改善箇所説明図

15インチドラムブレーキ仕様
セミトレーラ

20インチディスクブレーキ仕様
セミトレーラ

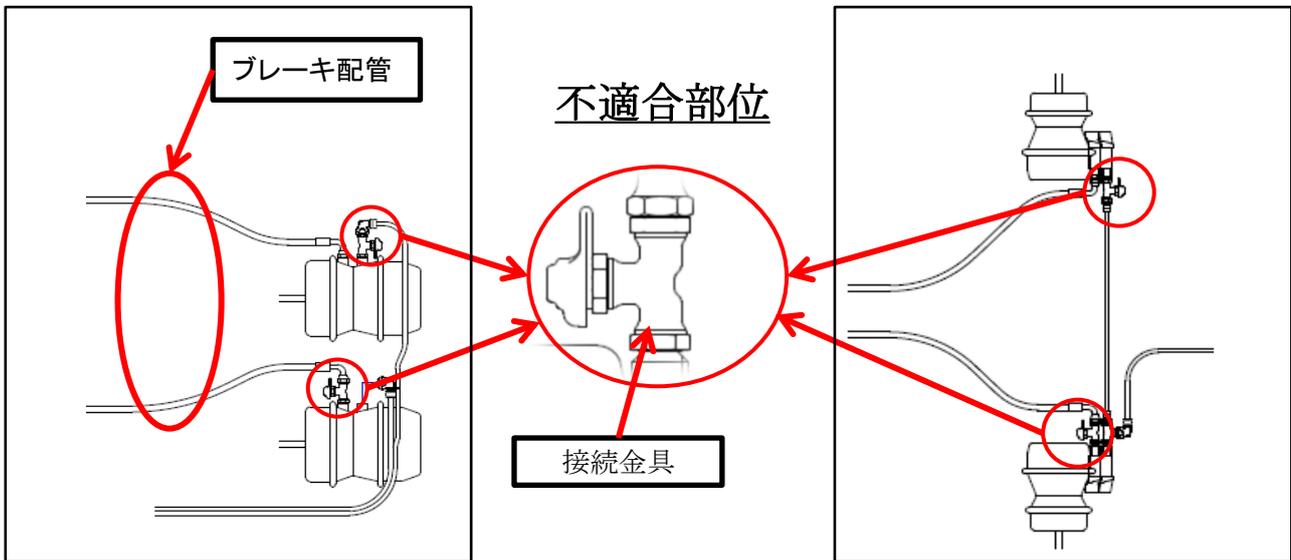
ブレーキチャンバの配管接続部において、接続金具の選定が不適切なため、走行振動等によりブレーキ配管が大きく振れるものがある。そのため、振れによる応力によって当該金具のリングが損傷してエアが漏れ、最悪の場合、制動力が低下する、または、ブレーキが引きずるおそれがある。

全車両、接続金具を対策品に交換する。また、一部の車両においては、ブレーキ配管を接続金具に対応する長さのものに変更する。
